Název a číslo stavby: **Tramvaj Plotní - soubor staveb - etapa 2-4**

Věc: Vyjádření k předložené ZBV č. 3/89.3 – SO 100.31.1/3 – Ul. Plotní – 1. část, komunikace

**Průvodní list zařazení do skupiny
pro ZBV číslo: 3/89.3**

SITUACE STAVEBNÍCH ÚPRAV KŘÍŽOVATKA ZVONÁŘKA - PLOTNÍ, KOMUNIKACE

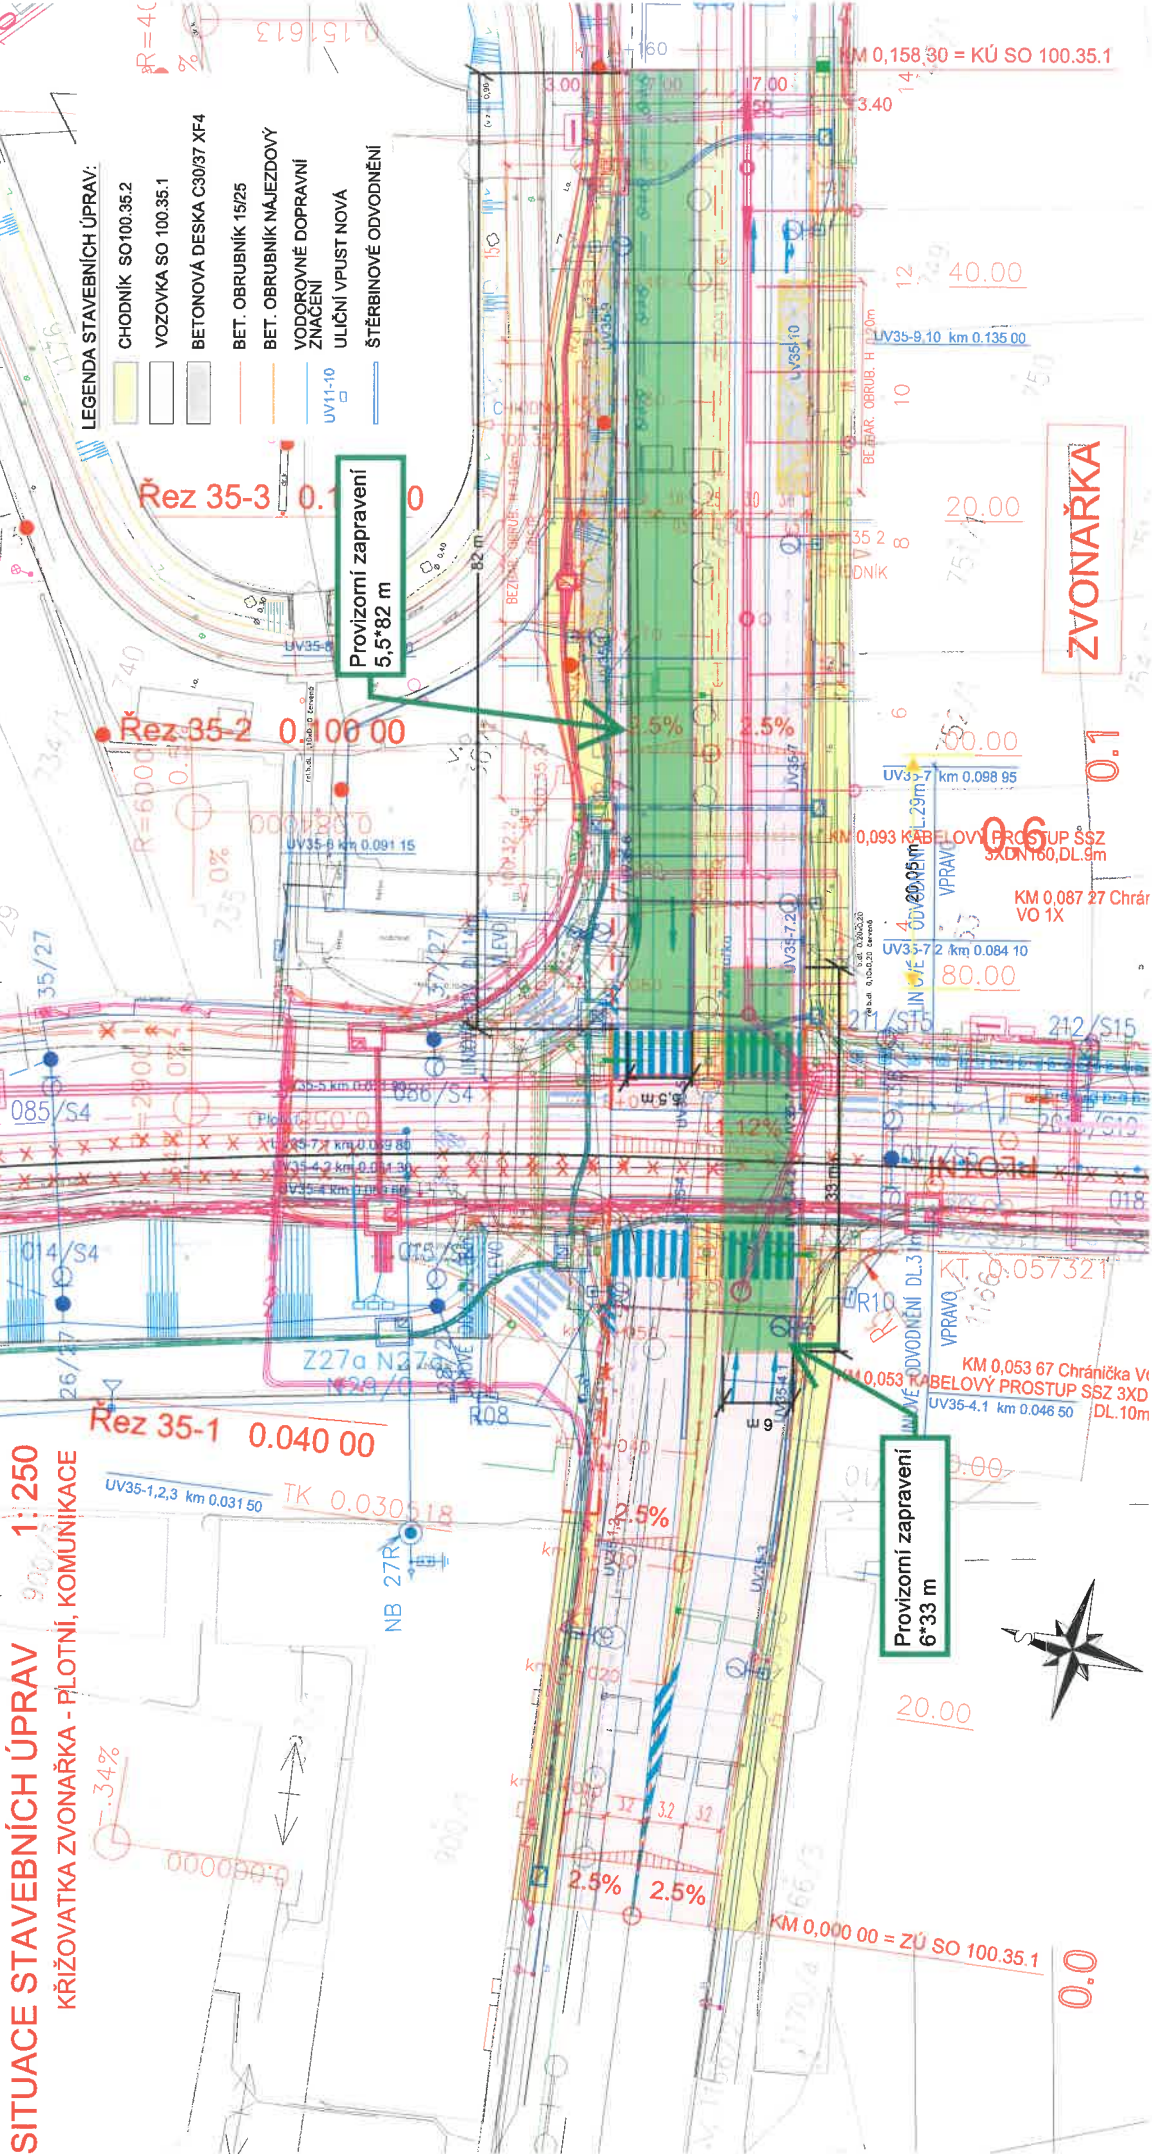
Provizorní zapravení komunikace v místě křižovatky Plotní-Zvonařka bude realizováno v ploše 649 m² (5,5*82+6*33 m) ve skladbě: ŠD v tl. 250 mm, SC tl. 270 mm, 2*ACL v tl. 70 mm - po ukončení provozu bude provizorní komunikace odstraněna a křižovatka Plotní-Zvonařka bude realizována do finální podoby dle původní projektové dokumentace.

Provizorní zapravení komunikace v místě křižovatky Plotní-Zvonařka bude realizováno v ploše 649 m² (5,5*82+6*33 m) ve skladbě: ŠD v tl. 250 mm, SC tl. 270 mm, 2*ACL v tl. 70 mm - po ukončení provozu bude provizorní komunikace odstraněna a křižovatka Plotní-Zvonařka bude realizována do finální podoby dle původní projektové dokumentace.

Provizorní zapravení
5,5*82 m

Provizorní zapravení
6*33 m
